Samenvatting inspectie

Situatieschets

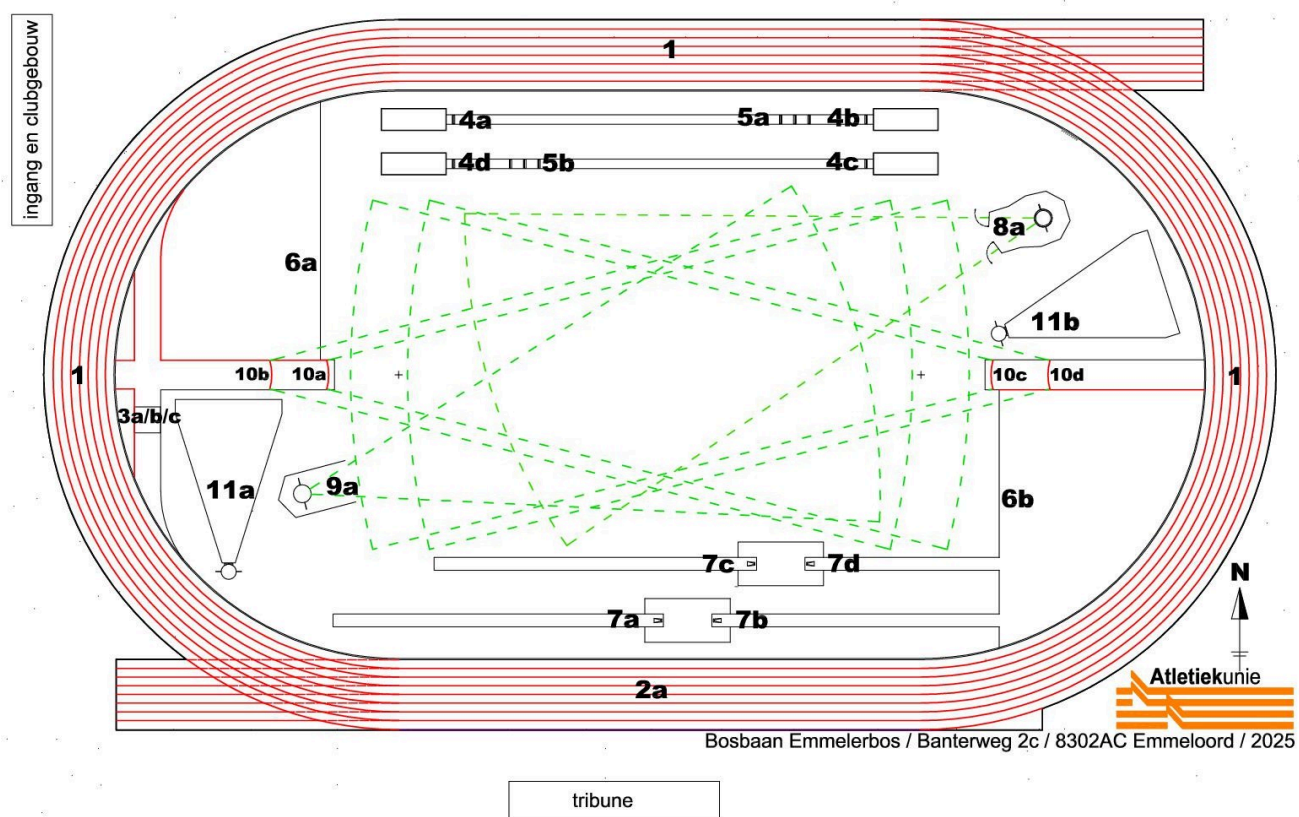
De belijning van de rondbaan en de technische onderdelen is geheel gecontroleerd volgens het belijningsplan 2025. De belijning van Athletics Champs is op sprintbaan 2A aangebracht.

Voorzieningen 7B, 7C en 7D voor polsstokhoogspringen waren tijdens de inspectie niet veilig en niet wedstrijdgeschikt, maar kunnen veilig en wedstrijdgeschikt gemaakt worden door het correct plaatsen van de op de accommodatie aanwezige landingsmat volgens Wedstrijdreglement TR28.12 en van de staanders volgens Wedstrijdreglement TR28.1 en TR28.8 t/m 10. De veiligheid en de wedstrijdgeschiktheid zijn dan ter beoordeling van de wedstrijdleider.
